Anlage 10.6
Naturschutzfachliche Ergänzungsunterlage
NOR-9-3 & NOR-9-2
±525 kV-HGÜ-Offshore-Netzanbindungssystem

Anlage 10.6

Naturschutzfachliche Ergänzungsunterlage

Offshore Netzanbindungssysteme im Nds. Küstenmeer – Seetrassen über Baltrum

Abbildung 3-1: Biotoptypen im Bauabschnitt 1

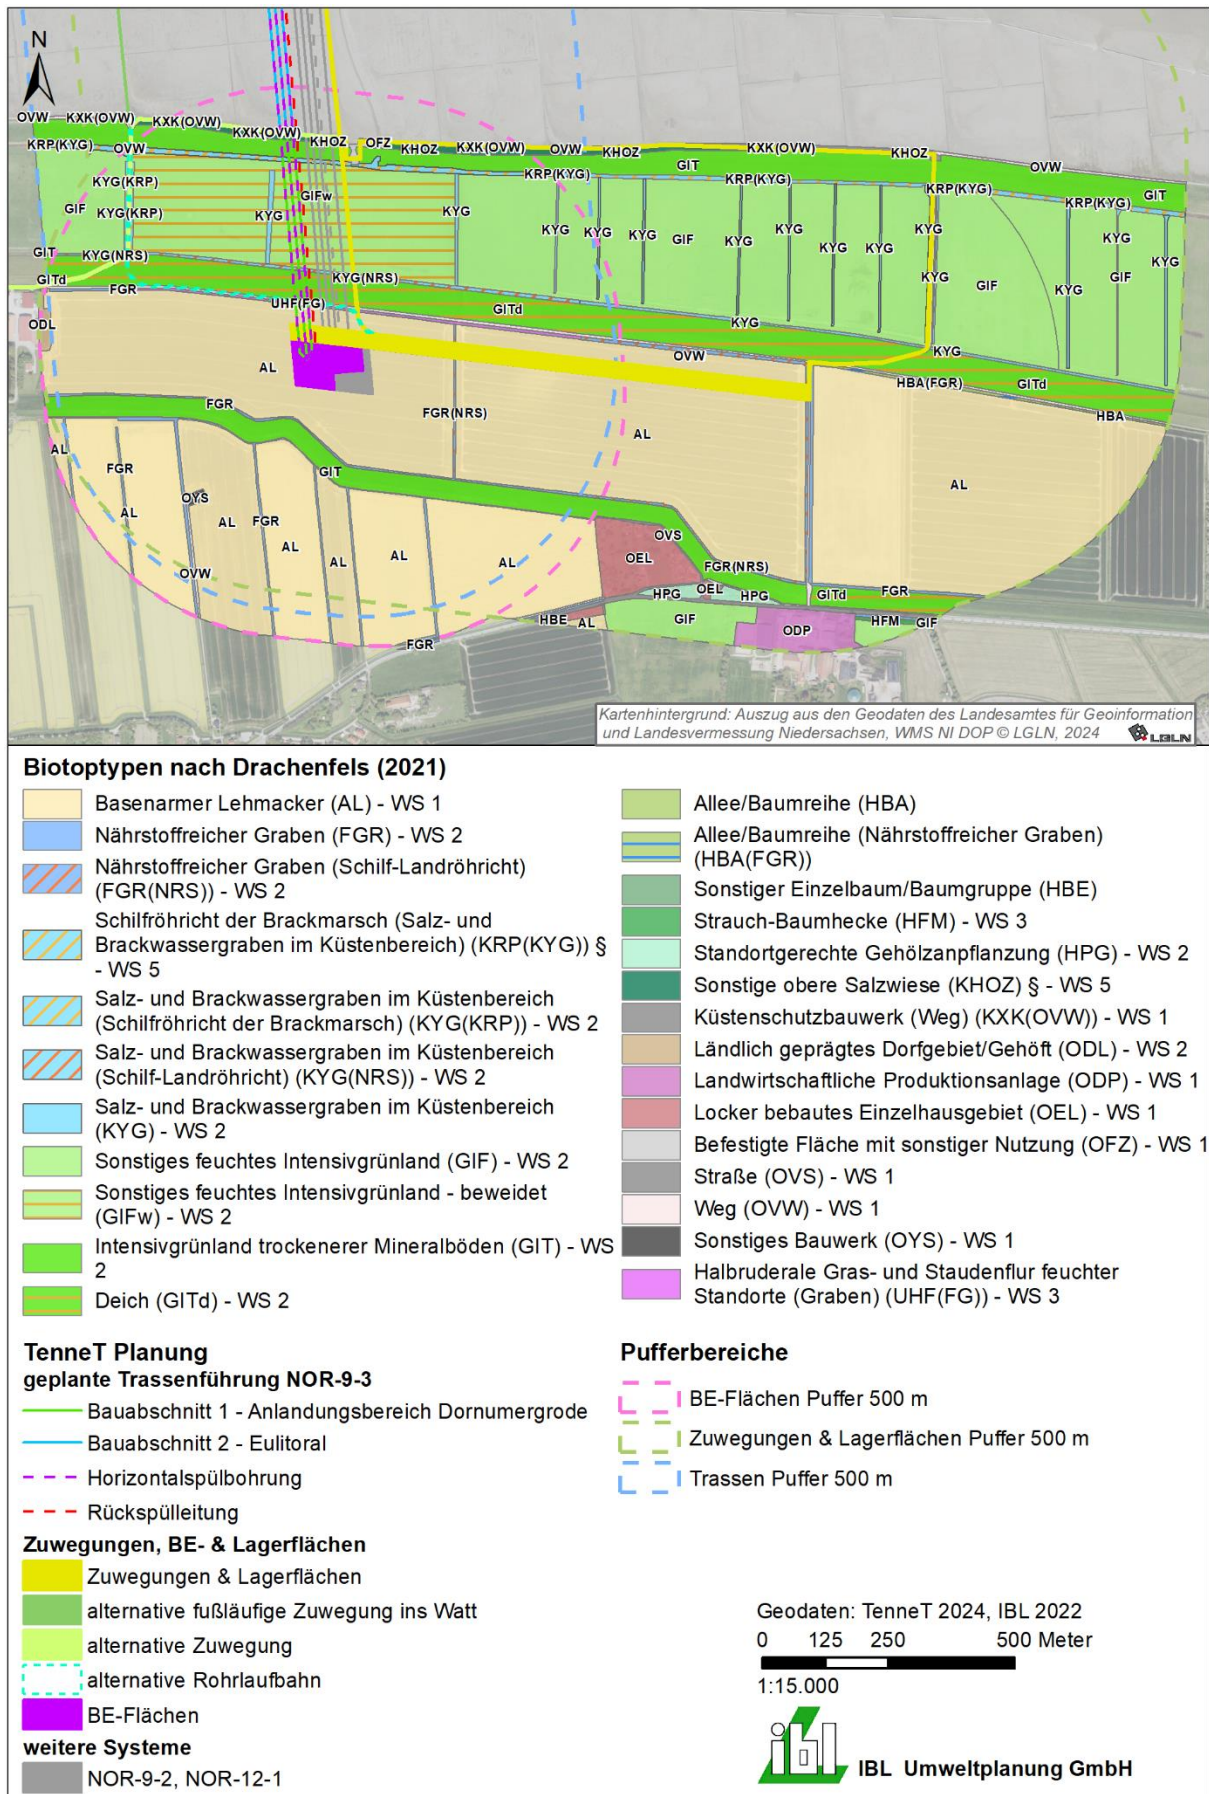
Die alternative Rohrlaufbahn (siehe Abbildung 3-1) verläuft über den Deichverteidigungsweg in Richtung Westen und anschließend über die alternative Zuwegung (teilbefestigt) in Richtung Norden zur Wattkannte. Um die Rollenböcke und ein parallel fahrendes Gerät aufzunehmen, werden der teilbefestigte (geschotterte) Weg im Deichvorland seitlich bis zum Graben (Biototyp Salz- und Brackwassergraben im Küstenbereich (Schilfröhricht der Brackmarsch) (KYG(KRP)) durch Auflage von Stahlplatten o.ä. für einen Zeitraum von Ende Juli bis Anfang September um ca. 1 m verbreitert. Eine Beeinträchtigung des Grabens und damit der dort vorhandenen Schilfbestände findet nicht statt.

Durch die Maßnahme wird die am westlichen Randbereich des Weges vorhandene Wegrandvegetation (Halbruderal Gras- und Staudenflur mittlerer Standorte (UHM)¹) durch mehrwöchige Überdeckung

¹ aufgrund der geringen Breite der Bedeckung nicht in Abbildung 3-1 dargestellt

beeinträchtigt. Nach Beseitigung der Abdeckung wird sich der Bestand, welcher nicht von hoher Bedeutung ist, wieder regenerieren bzw. wieder aufwachsen. Die vorübergehende Beeinträchtigung von geringer Fläche (unter 250 m²) ist als nicht erheblich einzustufen.

Um die unmittelbar an der Wattkante gelegenen kleinflächigen Bestände des Schlickgras-Watts (KWG) zu schützen, soll das KSR angehoben werden.

Abbildung 3-2: Biotoptypen im Bauabschnitt 2

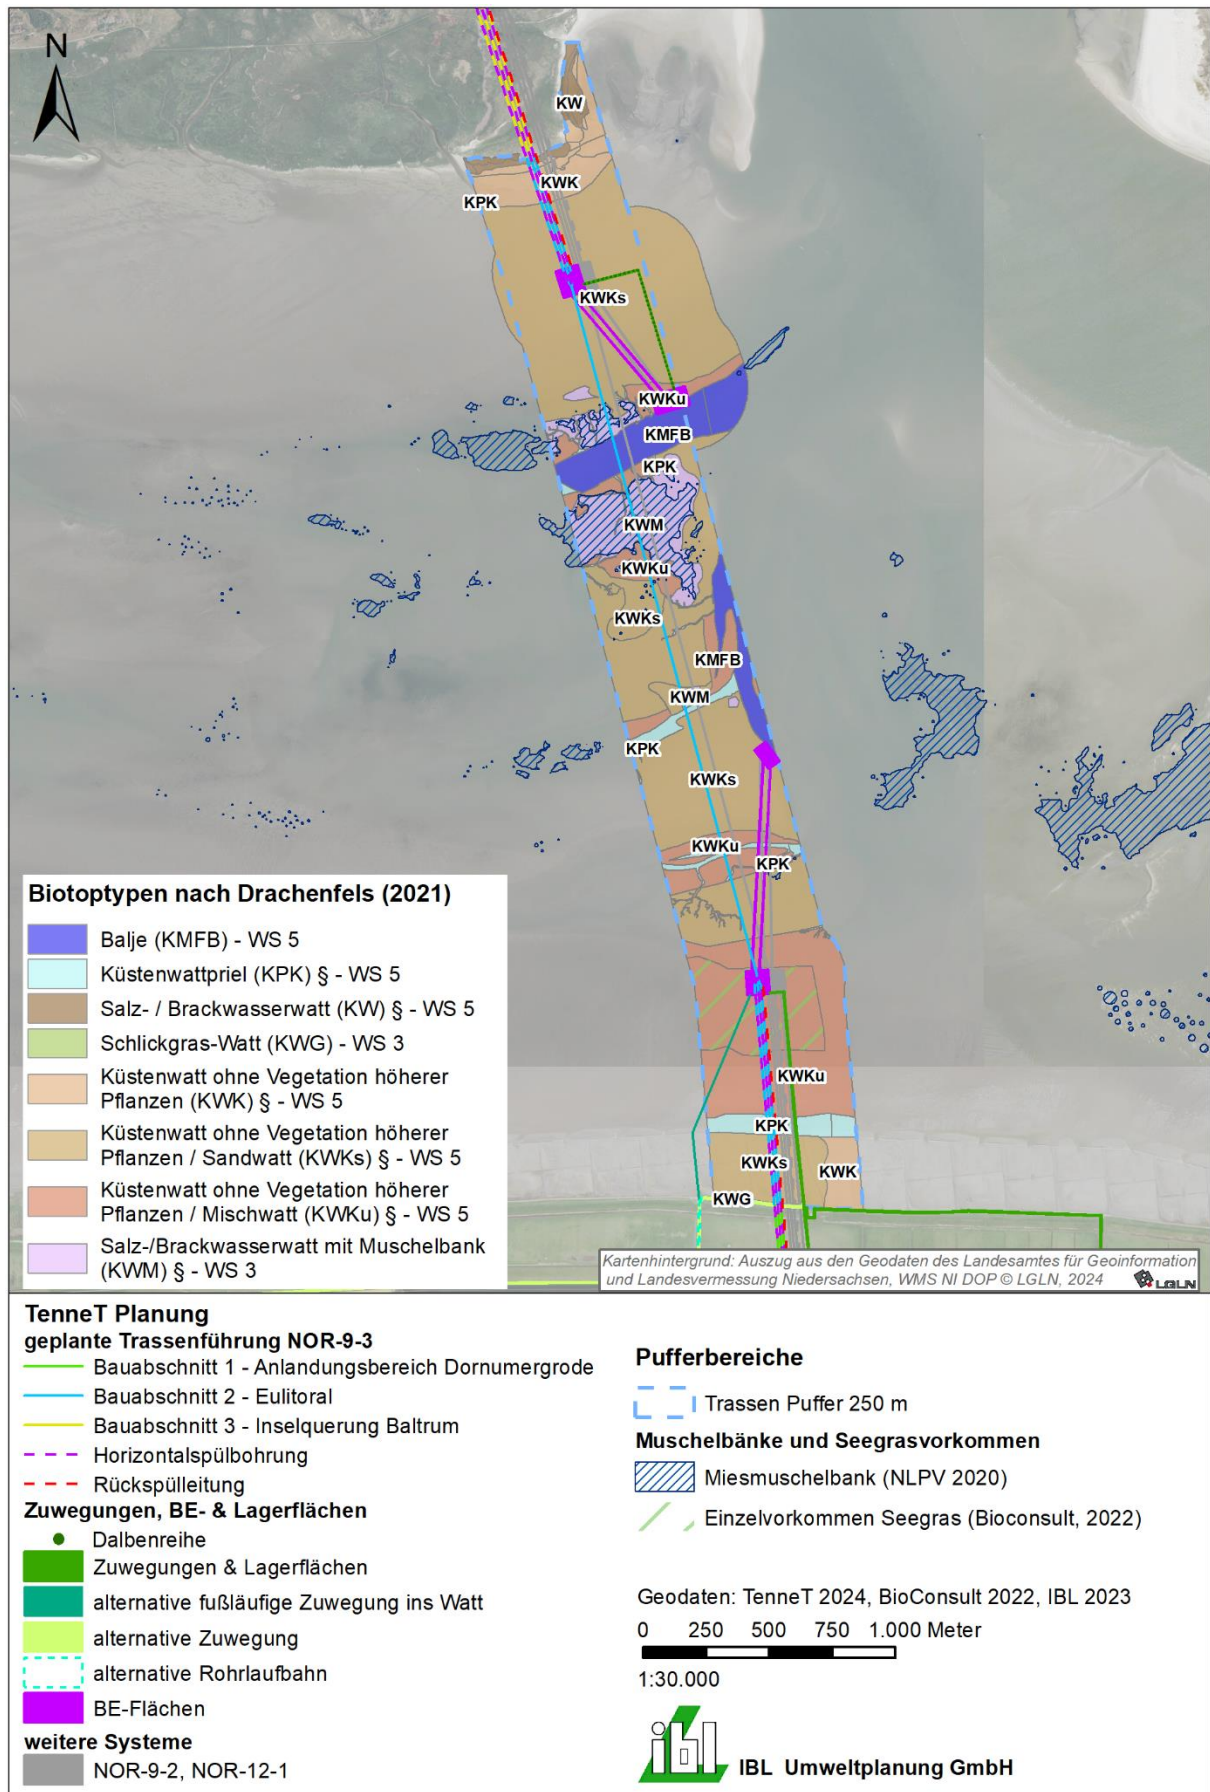
Sollte die alternative Rohrlaufbahn genutzt werden, verschiebt sich gleichzeitig die fußläufige Zuwegung über einen zu installierenden Holzsteg auf der befestigten Lahnung durch das Watt zur Watt-BE-Fläche vor Dornumergrode (Abbildung 3-2). Da auch hier die Vermeidungsmaßnahme V4 „*Festlegung von unbefestigten Zuwegungen [...] in Abstimmung von NFB und NLPV*“ (Anlage 8.2) greift wird sich die Verschiebung weder positiv noch negativ auf die Schutzgüter auswirken.

Die Verlegung der Zwischenparkposition (Abbildung 3-6, Abbildung 3-7) von der Baltrumer Balje (Biotoptyp „Balje“ KMFB, Wertstufe 5) an die Dornumer Balje (Biotoptyp „Balje“ KMFB und in Teilen Sandwatt KWKs, beide Wertstufe 5) führt nicht zu einer veränderten naturschutzfachlichen Bewertung (Abbildung 3-2). So wird sich die Verschiebung weder positiv noch negativ auf das Schutzgut Pflanzen - Biotoptypen auswirken.

Abbildung 3-6: Vorkommen von Seehunden im Untersuchungsgebiet zum Vorhaben NOR-9-3

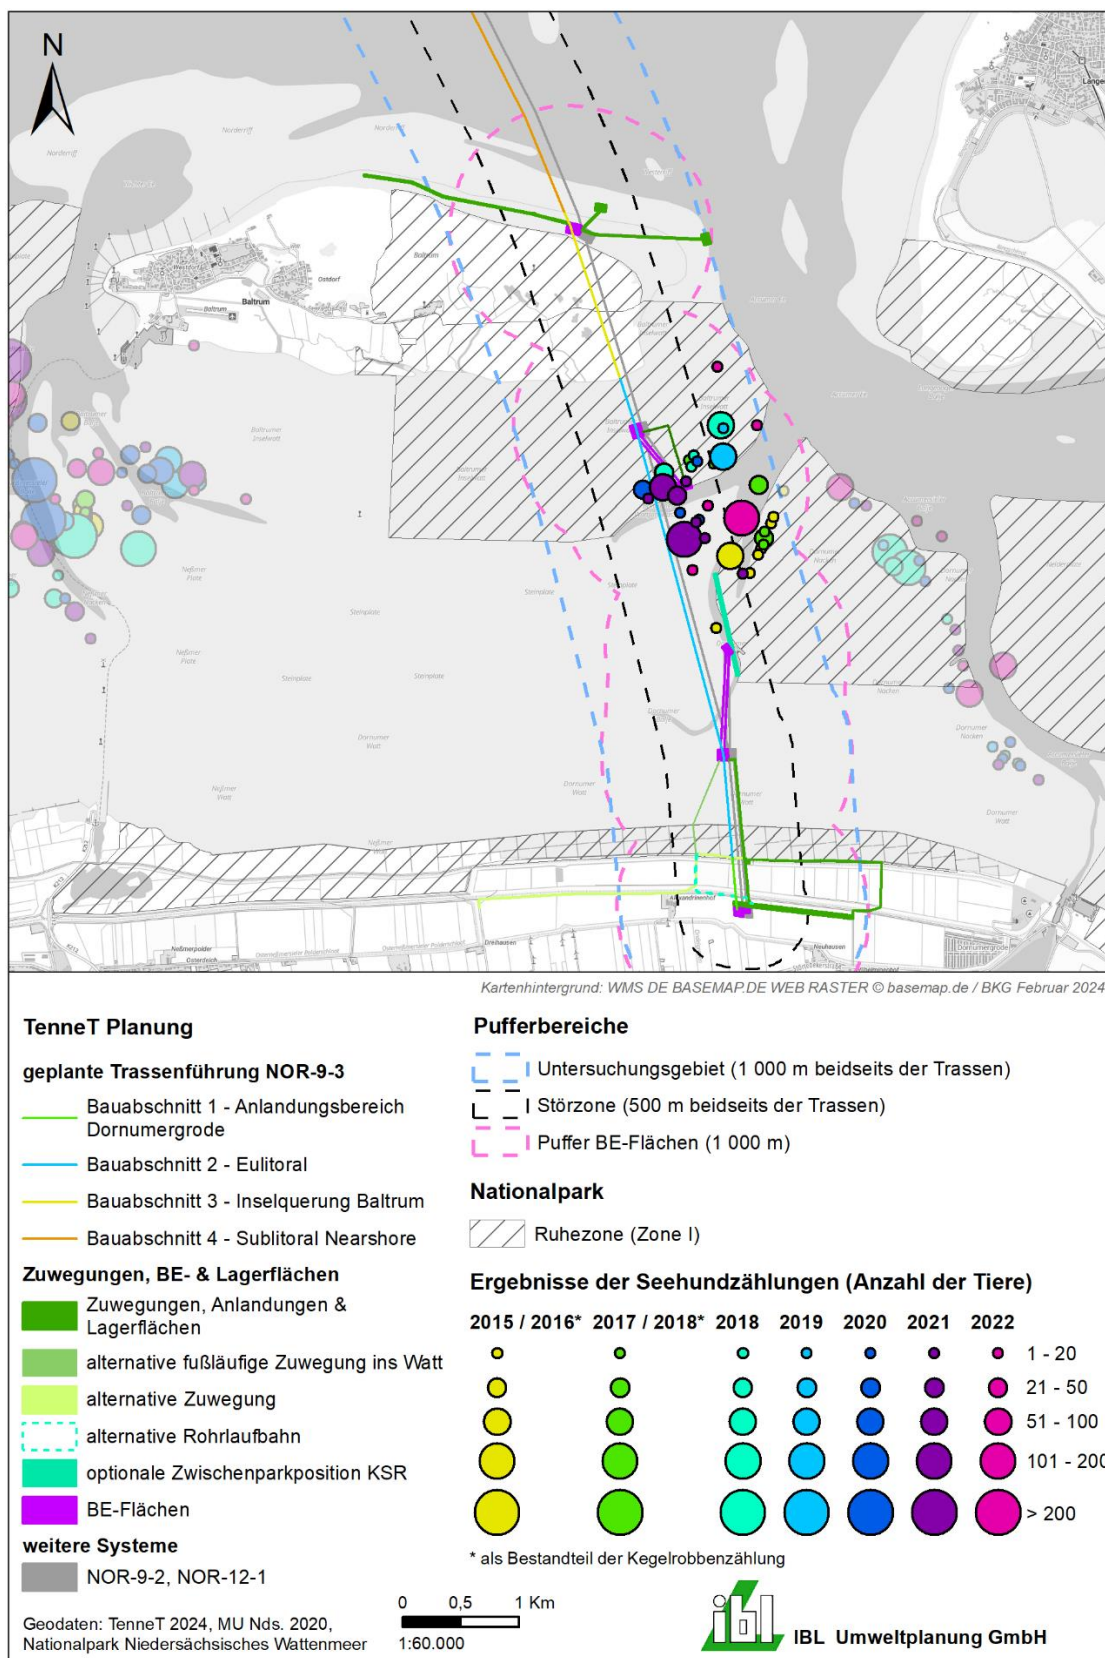
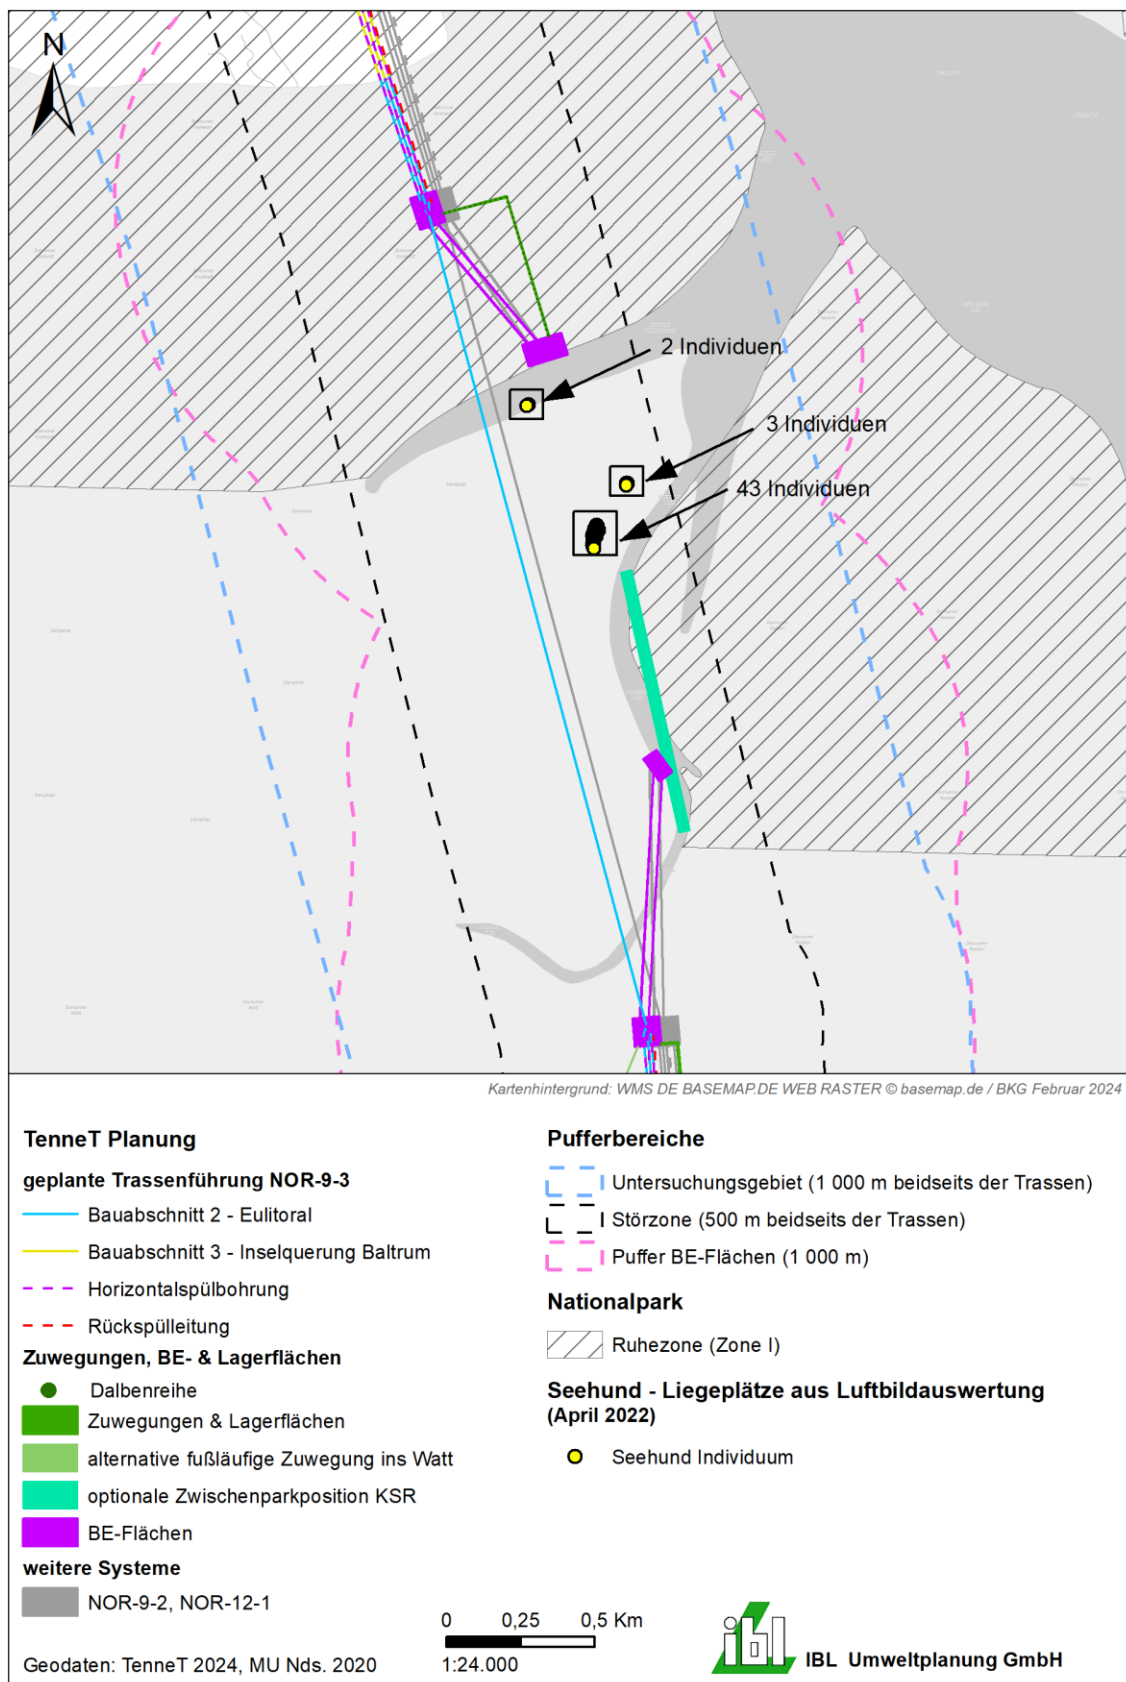
Da die zunächst geplante Lage der optionalen Zwischenparkposition für die KSR im Watt südlich von Baltrum am Fahrwasser Konflikte mit Liegeplätzen der Seehunde hervorrufen könnte, soll diese Position in Richtung Süden entlang Dornumer Balje verlegt werden.

Die Verlegung der Zwischenparkposition aus einem Bereich mit erhöhtem Vorkommen von Seehunden heraus ist aus naturschutzfachlicher Sicht zu begrüßen und als positiv zu bewerten.
